**EMPRESA DE ENERGÍA DE PEREIRA S.A. ESP.
ADENDA 1 INVITACIÓN PÚBLICA A NEGOCIAR N° DIS 004-2019**

La Empresa de Energía de Pereira S.A. ESP. Comunica a las firmas interesadas en participar en la **INVITACIÓN PÚBLICA A NEGOCIAR N° DIS 004-2019 "OBRAS DE NORMALIZACIÓN DE INSTALACIONES DE SERVICIOS AUXILIARES AC Y DC S/E CUBA"** las respuestas a las preguntas formuladas, como sigue:

PREGUNTA N°7

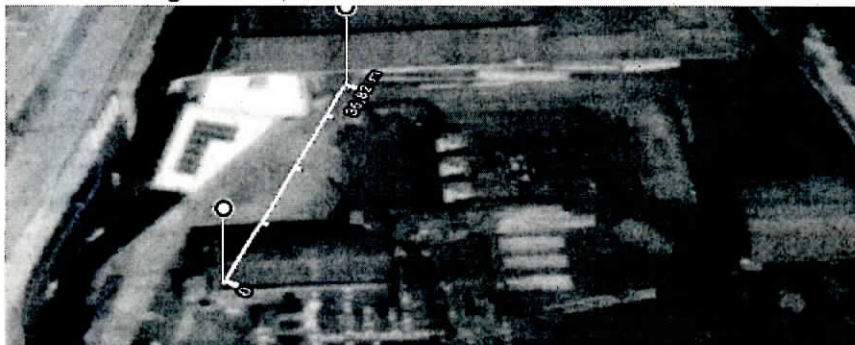
Referente a la experiencia solicitamos información, debido a que no se encuentra explícita, por ello pido amablemente requiero saber si los siguientes objetivos aplicarían a la oferta:

- Construcción y suministro de materiales de redes eléctricas de baja y media tensión que incluye instalación de acometidas y cable preensamblado de uso final para viviendas domiciliarias y comerciales según norma NTC 2050 y RETIE.
- Suministro de mano de obra en material trábajo subestaciones

Respuesta: La experiencia debe estar relacionada con el objeto del contrato, en éste caso en el suministro y la instalación de tableros de servicios auxiliares y trabajos en subestaciones.
